2024年3月21日  
アドバンテック株式会社

産業用2Uシャーシ ACP-2010、ACP-2020、ACP-2320  
ライザーカード固定用スタンドオフネジ変更のお知らせ

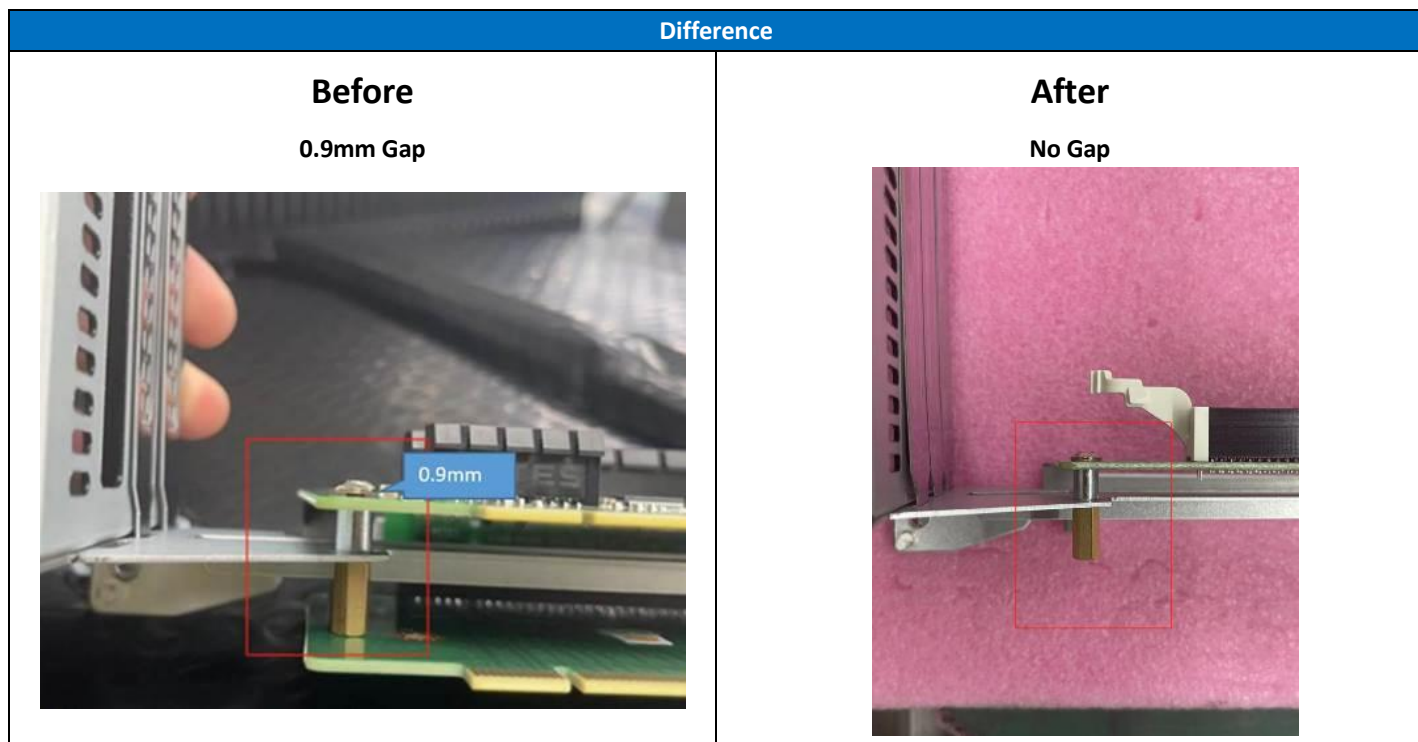
Affected Models	ECOM Number	Effective Date	Cut-in Implement	Change Description
ACP-2010MB ACP-2020MB ACP-2320MB	ECOM-212870	2024-Mar-16 <sup>th</sup>	Local Finished Goods	Change the standoff screw from 1910000001 to 1910004931 to secure the riser card attachment.

Affected Models	Current Component	New Component	Category	Outlook Difference	Reason
ACP-2010MB ACP-2020MB ACP-2320MB	1910000001	1910004931	Mechanical	No	To secure riser card attachment.
